## SERVICE INFO – INA 0079

# Diferențe de ordin vizual ale fuliei de alternator cu sistem de rolă liberă 535 0218 10

Producători:	Ford, Volvo
Modele:	
Ford:	Focus II
Volvo:	S40 II, V50, C70 II
Motorizare:	
Ford:	2.5 ST
Volvo:	2.4, 2.4 i, 2.4 D5, 2.5
Nr. identificare piesă:	535 0218 10

Figura 1: Versiunea de producție

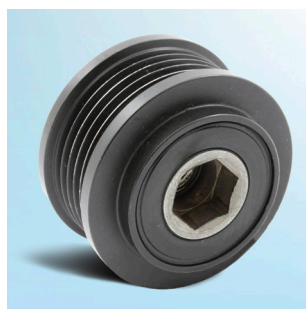
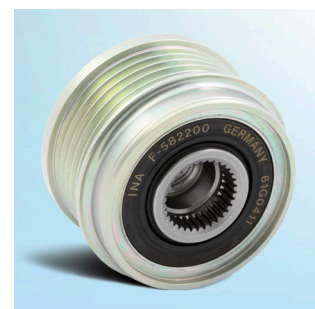
Două versiuni diferite de fulii de alternator cu sistem de rolă liberă pot fi montate pe autovehiculele menționate mai sus.

Fig. 1 prezintă fulia de alternator cu sistem de rolă liberă montată de către producător.

Fig. 2 prezintă fulia de alternator cu sistem de rolă liberă produsă de Departamentul post-vânzare al Schaeffler Automotive.

Cele două fulii respectă întocmai specificațiile tehnice și diferă doar în ceea ce privește aspectul.
